### **Betr.: Radwegbeschilderung Garmischer Straße im Umfeld der Lindauer Autobahn**

Der BA 7 hat in seiner Sitzung am 29.11.2022 den nachfolgenden Antrag einstimmig beschlossen.

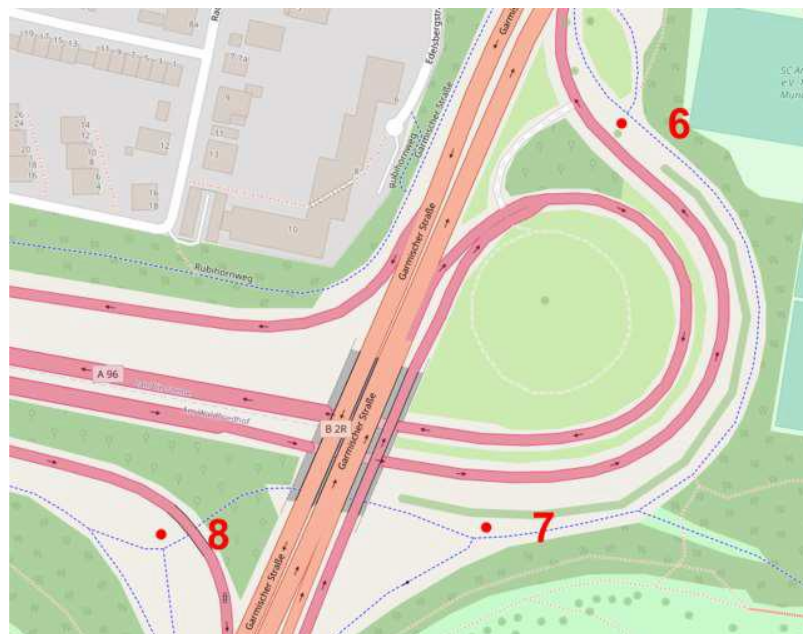
Es wird beim MOR eine klar verständliche Ausschilderung der unten rot markierten Wege für den aus nördlicher Richtung kommenden Radverkehr entlang der Garmischer Straße beantragt.

- An den Punkten 1, 2 und 3 soll jeweils die Leitung bzw. Umleitung des Radverkehrs in alle Richtungen kommuniziert werden; etwa durch VZ 442-13/23 (gelbes Umleitungsschild mit Fahrradsymbol) oder weiß-grüne Zwischenwegweiser entsprechend der bayerischen Radwegbeschilderung ([https://www.bestellen.bayern.de/application/eshop\\_app000000?SID=1468387171&ACTIONxSESSxSHOWPIC\(BILDxKEY:%2703500178%27,BILDxCLASS:%27Artikel%27,BILDxTYPE:%27PDF%27\)](https://www.bestellen.bayern.de/application/eshop_app000000?SID=1468387171&ACTIONxSESSxSHOWPIC(BILDxKEY:%2703500178%27,BILDxCLASS:%27Artikel%27,BILDxTYPE:%27PDF%27))).
- An Punkt 4 soll die Gabelung für Ziele in südöstlicher Richtung (Vorschlag: „Luise-Kiesselbach-Platz“ und „Partnachplatz“ mit Pfeil links) und westlicher Richtung (Vorschlag: „Hadern“ und „Laim“ mit Pfeil rechts) kommuniziert werden

- An Punkt 5 Installation eines Schildes mit Pfeil links, damit nicht in die Säulingstr. eingefahren wird (Vorschlag: „Haderm“ und „Laim“).

- An Punkt 6 nach Maßgabe des MOR entweder Ausschilderung von Zielen mit grün-weißen Radroutenschildern oder Installation eines anderen Schildes zur Klarstellung, dass hier links abgelenkt werden darf, weil sich dort der Zweirichtungsweg fortsetzt

- An Punkt 7 Re-Evaluation des bestehenden, weißen Radroutenschildes: Ist die Ausschilderung des Marienplatzes als Ziel hier sinnvoll? Wird durch den Linkspfeil nicht suggeriert, dass illegal auf den Radweg entlang der Garmischer Str. abgelenkt werden darf? Sollte das Schild ggf. einige Meter nach hinten versetzt werden, damit hier nicht „falsch“ links abgelenkt wird?

- An Punkt 8 Re-Evaluation / Korrektur des bestehenden Schildes: In Zusammenschau mit Punkt 7 wird man hier zum Partnachplatz/Marienplatz wieder in die Richtung aus der man kommt, zurückgeschickt. Der Marienplatz erscheint hier auch nicht als dringlich auszuschilderndes Ziel. Vorschlag außerdem: Ergänzung um Ziel „Luise-Kieselbach-Platz“.

- Am Beginn des unten gelb markierten Fußwegs ggf. / nach Maßgabe des MOR Aufstellung von VZ239 („Gehweg“) oder VZ254 („Verbot für Radverkehr“)
